Dodatek č. 1 ke smlouvě o dílo

Předmětem tohoto dodatku je rozšíření plnění na stavbě o názvu „**Parkoviště P+R Pastýřská a ulice Nová Pastýřská 4. etapa**“ a související úprava ceny díla. Předmětem tohoto dodatku je dále potvrzení doby, po kterou zhotovitel provádění díla oprávněně přerušil ve smyslu čl. 4 odst. 4.8 smlouvy a která se tak nezapočítává do lhůty pro dokončení díla (etap) dle čl. 4 odst. 4.1 smlouvy.

NÁVRH ZMĚNY					číslo : 01/2023	
Zhotovitel:		Metrostav DIZ s.r.o.				
Komu: Statutární město Liberec				Datum: 19. 09. 2023		
Název akce: P+R Pastýřská, Liberec						
Způsob odeslání/ předání/datum:	poštou	E-mailem-	Faxem:	osobně		
		X		X		
Odkazy		na specifikaci:				
		na výkresy: ano				
		na rozpočtové podklady: ano				
		na jinou část smlouvy:				
Popis a zdůvodnění změny:

NÁVRH ZMĚNY					číslo : 02/2023	
Zhotovitel:		Metrostav DIZ s.r.o.				
Komu: Statutární město Liberec				Datum: 3.12.2023		
Název akce: P+R Pastýřská, Liberec						
Způsob odeslání/ předání/datum:	poštou	E-mailem-	Faxem:	osobně		
		X		X		
Odkazy		na specifikaci:				
		na výkresy: ano				
		na rozpočtové podklady: ano				
		na jinou část smlouvy:				
Popis a zdůvodnění změny:						
<p>1) Dodávka

Parkovací automat STREETSMART

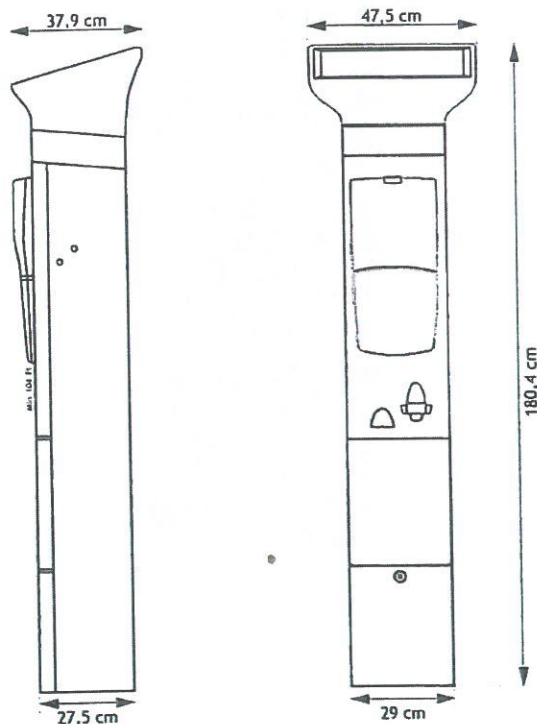
Předmětem změny na podkladě změnového listu č. 01/2023 je změna typu parkovacího automatu, kdy původně měl být použit typ STRADA EVO 3 a smluvní strany sjednávají, že bude použit typ S5 – STREETSMART.

1) Změna typu parkovacího automatu						
Z důvodu požadavku investora na sjednocení parkovacích automatů ve správě města bude provedena změna dodávky typu parkovacího automatu, původně typ STRADA EVO 3, změna na STREETSMART v počtu 3kusů.						
Důvod vícepráce/méně práce	záměr objednatele	chyba v projektové dokumentaci	chyba zhotovitele	vyšší moc	jiné okolnosti	
	X				X	
Počet připojených listů výkresů změny: 1						
Ocenění změny:						
Celkem 87 000Kč + DPH						
Nově navržená změna sjednané ceny díla 43 033 738,12 Kč + DPH			Změna času plnění:			
Navrhovanou změnou dojde k navýšení / ponížení rozpočtu o částku: 87 000 Kč bez DPH. Cena víceprací podle tohoto Změnového listu činí 87 000 Kč bez DPH, tj. 0,2% nabídkové ceny. Cena méněprací podle tohoto Změnového listu činí 0 Kč bez DPH, tj. 0% nabídkové ceny.						
Počet připojených listů specifikací (změnový rozpočet): 1						
Zástupce zhotovitele:

Vodoměrná šachta AK-VODO 120/90/150 PB/SV

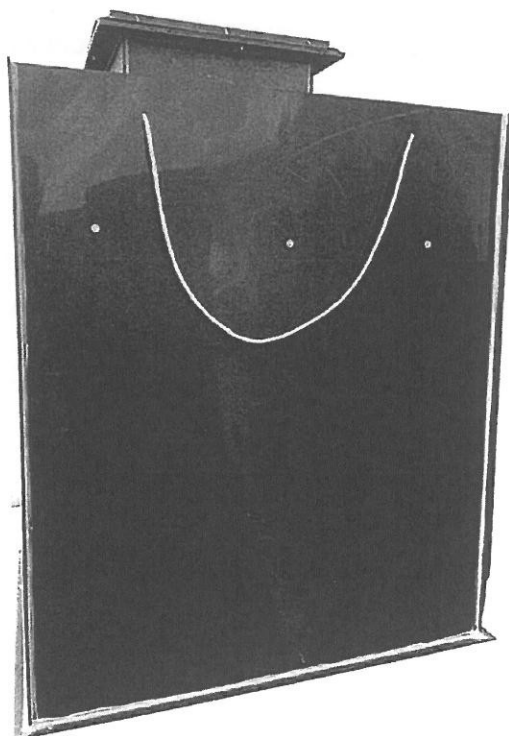
Předmětem změny na podkladě změnového listu č. 02/2023 je smluvními stranami sjednané rozšíření předmětu plnění o dodávku a montáž vodoměrné šachty pro napojení pítka umístěného v opěrné zdi u parkoviště. Ta nebyla předmětem původního řešení.

Pro připojované pitko je navržena oválná plastová samonosná vodoměrná šachta s vnitřním průměrem 1,2 m a světlou výškou 1,9 m. Šachta bude opatřena vnějšími ztužujícími žebry. Vstupní komín bude o průměru 0,6 m a výšce 0,3 m. Zakrytí bude provedeno plastovým poklopem DN600. Pod vstupním komínem bude umístěn žebřík, popř. stupadla. Zaústění potrubí do šachty je řešeno systémovou průchodkou pro potrubí PE32.

Vodoměrná šachta bude osazena na podkladní betonovou desku tl. 150 mm z betonu C 25/30 vyztuženou KARI sítěmi.
